DA30シングル無帰還パワー・アンプ

選　　評

DA30シングル・ステレオアンプについて

〔第1図〕　DA30シングル無帰還パワーアンプの全回路図

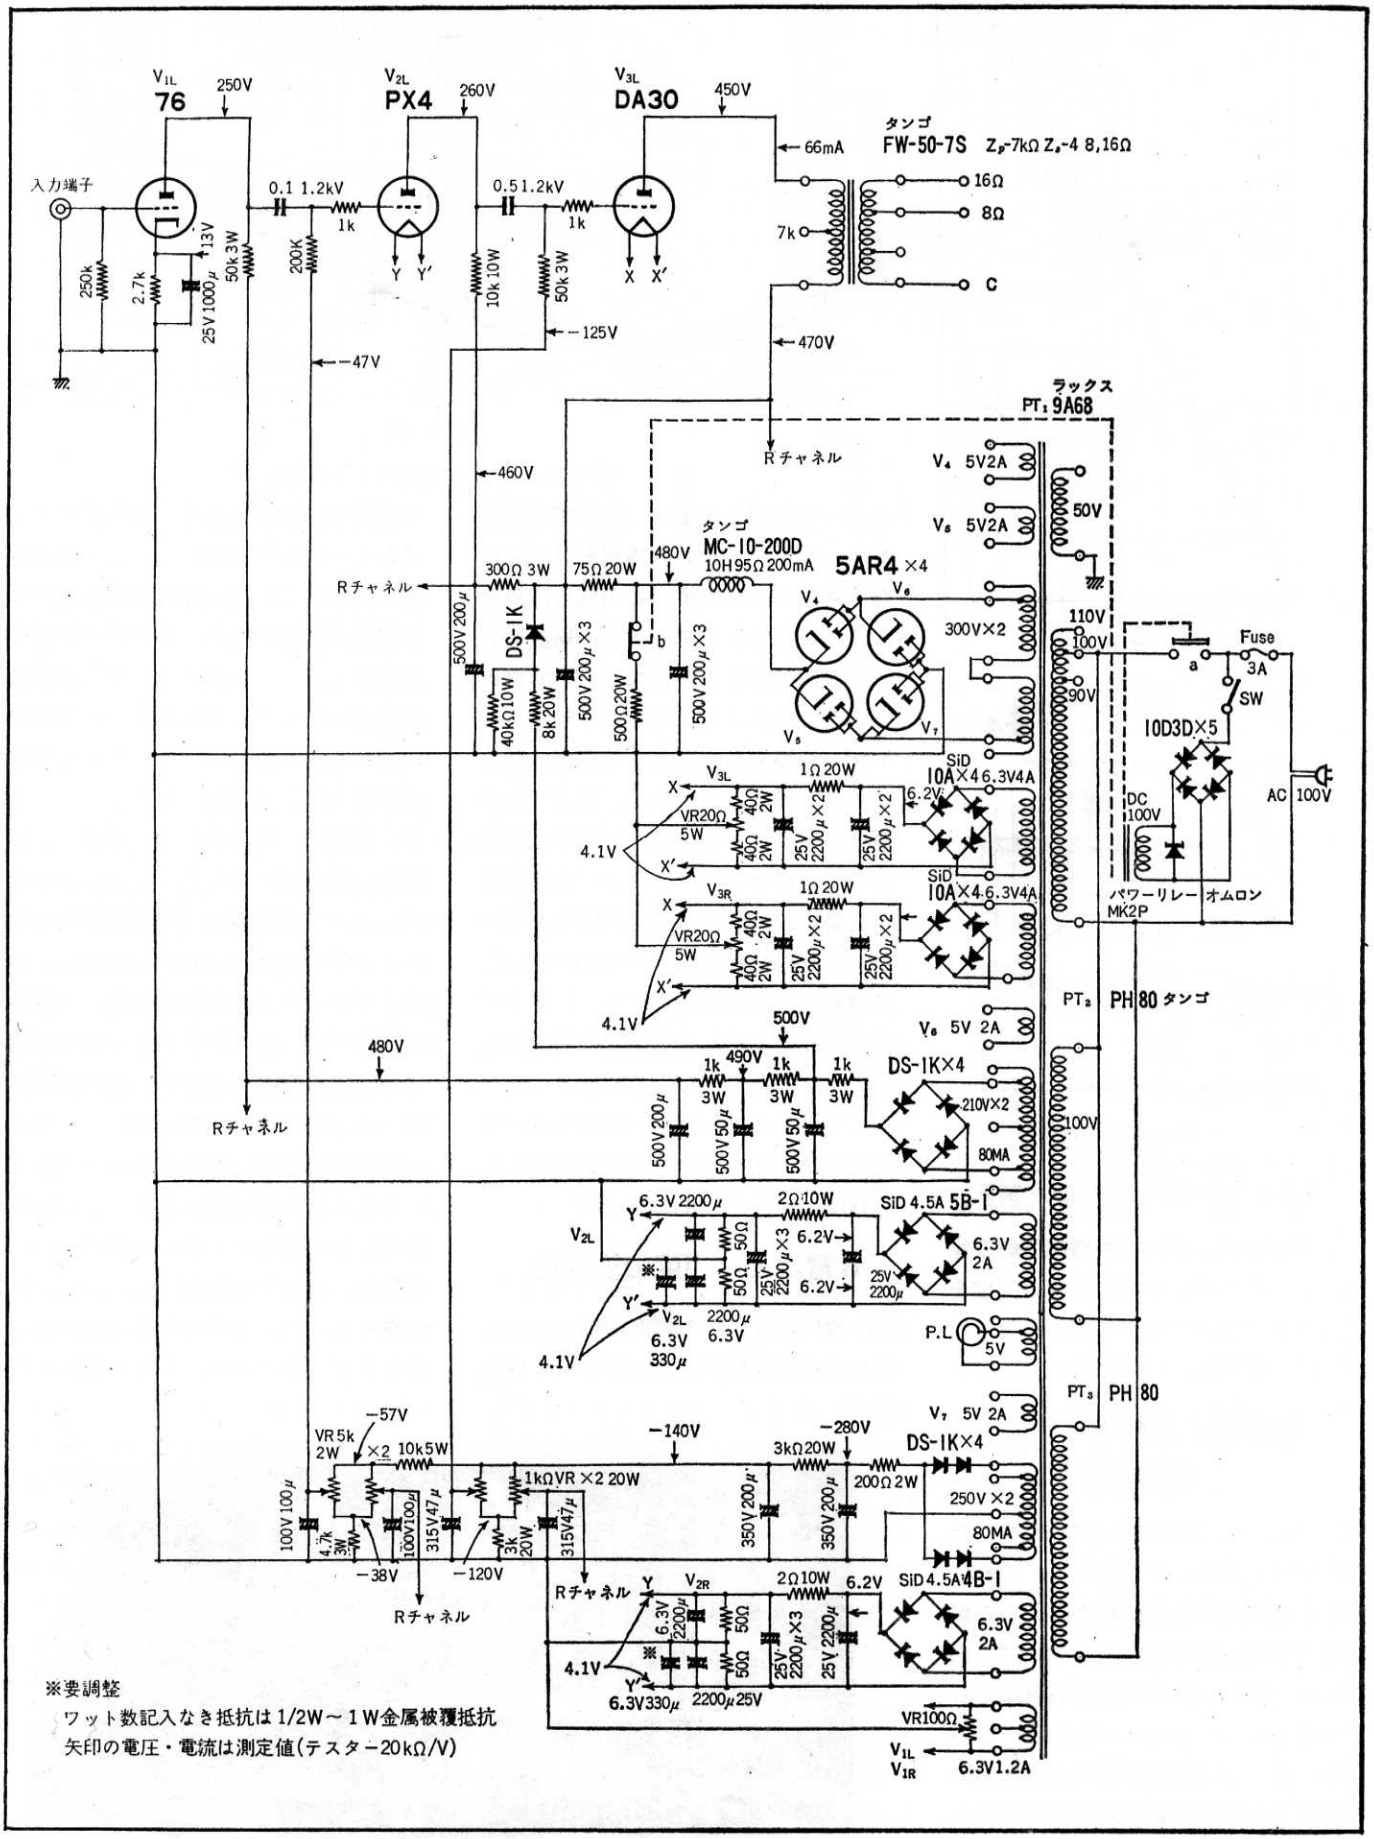
最後にもう1つ読者に注目ねがいたい点は，初段管76，次段管PX4のB電源電圧の値です．いずれも480V，460Vなどと出力管とほぼ同じ高電圧が採用されていることで，真空管アンプで無帰還時の低ひずみを追及しているとしだいにドライバ段のB電源電圧が上昇します．この点は筆者のDA-30A$_1$級PPアンプ（ラ技・1974・4,5,6月号参照）なども同じで，実に660Vもの高電圧を採用しています．しかし，それにしてもこのアンプはずいぶんぜい沢な設計で，使用の可変抵抗器なども大形の高級部品が使用されていて，こんな設計はとてもメーカーの技術者には真似のできないことで，まさにアマチュアの独壇場と言うべきです．

最後に気になる点を一，二ひろいあげてみますと，(a)まず3段増幅の各段を全部CRで切断したことの得失．(b)アンプは相当の重量になるはずで，これを3㎜のアルミ・シャシ（たぶん沈頭リベットのカシメだと思われるが）で処理したのはよいとして，裏ぶたとゴム足（6個と想像される）の強度の点で問題はないか……写真で見ると裏ぶたがチラチラのぞいて，折角の超デラックス機が恥ずかしい……？
